# Revisión y Aprobación del Plan de Inversiones en Transmisión para el Área de Demanda 4

*Período 2025-2029*

Lima, febrero 2024

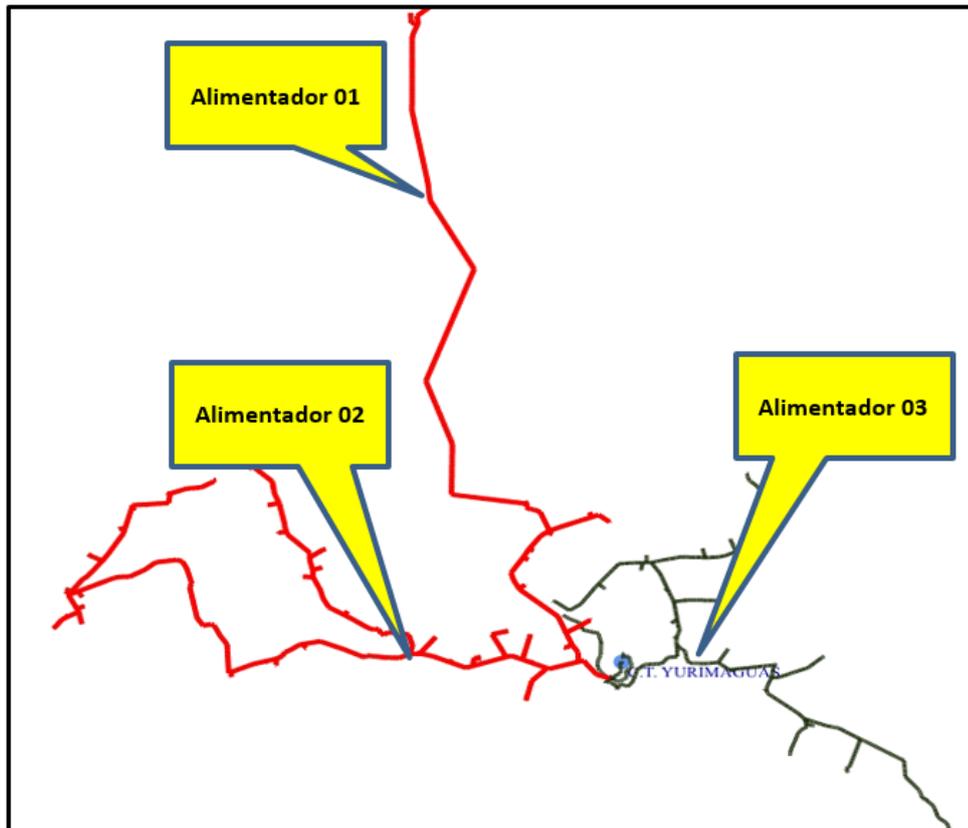
Respecto a las tres celdas de alimentador en 33 kV, ELOR debe sustentar mediante diagramas de cargas la ubicación de los alimentadores y la metodología aplicada que justifique la instalación de 3 alimentadores, dado que la potencia en la subestación sería de 8 MW, y con un solo alimentador sería suficiente.

Por otro lado, en la visita de campo se pudo observar que las celdas de 10 kV de la CT Yurimaguas son de tecnología antigua. Por lo tanto, ELOR debe verificar el año de fabricación de las celdas y verifique si tienen dificultades para la operación y mantenimiento de las mismas.

## 8. SET Juanjui

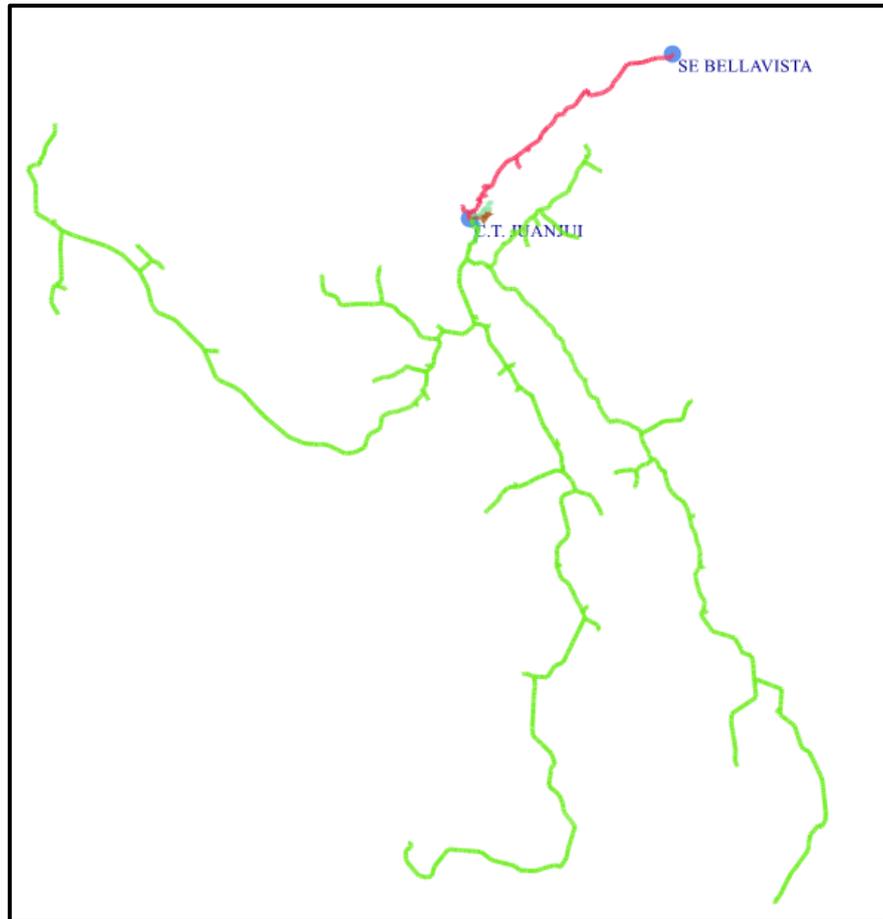
ELOR solicita el reconocimiento de las inversiones y el costo de operación y mantenimiento (COyM) de la SET Juanjuí. Sin embargo, no ha presentado ningún sustento de su solicitud. Al respecto, ELOR debe evaluar y validar la necesidad de la SET Juanjuí en el Sistema.

Al respecto, en caso no existiera la SET JUANJUI, el servicio eléctrico de Juanjuí y zonas aledañas se estarían alimentando desde la SET BELLAVISTA, con una troncal de 32 km que va desde BELLAVISTA hasta la ciudad de JUANJUI para alimentar una carga de 7.68 MVA al año 2034, tal como se muestra en el siguiente cuadro extraído del formato F-202.

Figura N° 6

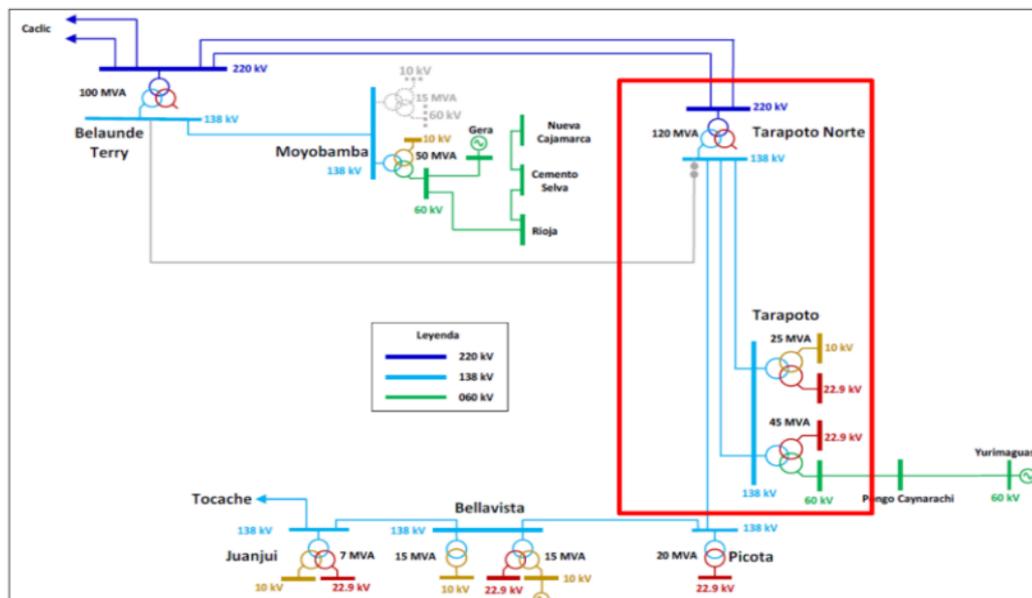
Se ha identificado que en operación normal se produce una distribución desigual de la carga en los circuitos paralelos de la LT 138 kV Tarapoto – Tarapoto Norte (Ver Figura N° 6). Por ejemplo, en el año 2028 el circuito T1 tiene una carga del 78,6%, mientras que el T2 tiene una carga del 35,2%. En el año 2034 esta desigualdad se acentúa con el circuito T1 operando al 87% y el circuito T2 al 39%. Esta situación puede llevar a que el circuito T1 alcance su capacidad máxima, mientras que el circuito T2 se encuentre por debajo del 50%, lo cual no permite una operación óptima de esta zona del sistema. Al respecto, se requiere que ELOR evalúa detalladamente dicha problemática y plantee alternativas de solución que permitan aprovechar al máximo ambos circuitos de la LT 138 kV Tarapoto – Tarapoto Norte.
